改善箇所説明図

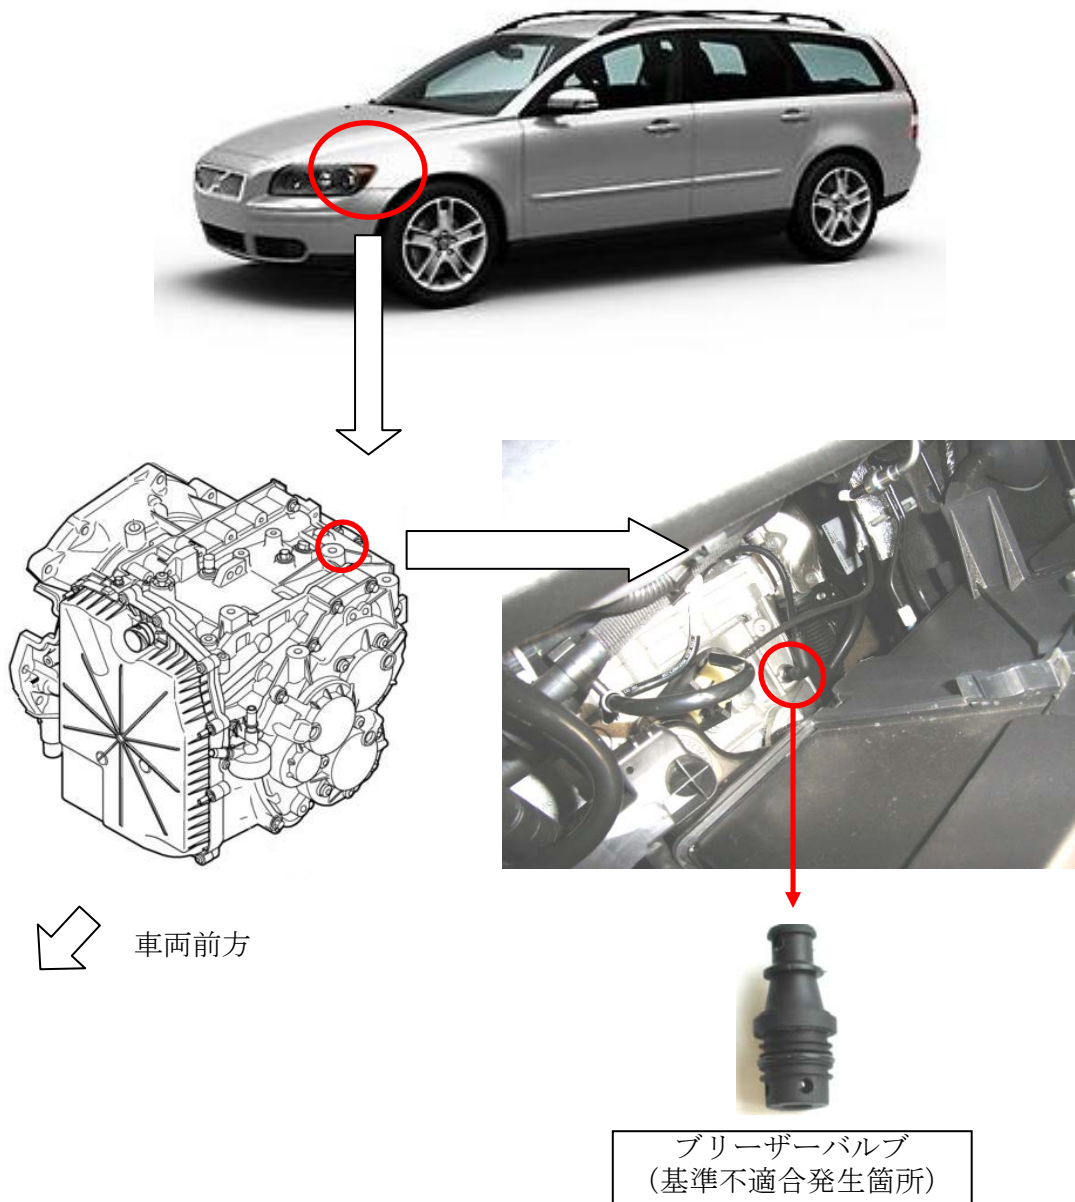
基準不適合発生箇所

油圧自動ギヤ式変速機の上部にあるブリーザーバルブにおいて、当該バルブ内にある横転時オイル漏れ防止機構の設計が不適切なため、当該変速機の内部圧力が異常上昇し、当該変速機のオイルシールからオイルが漏れ、最悪の場合、走行不能になるおそれがある。

改善の内容

全車両、ブリーザーバルブを横転時オイル漏れ防止機構のない対策品と交換する。

識別

ブリーザーバルブ側面へ黄色ペイントを塗布する。
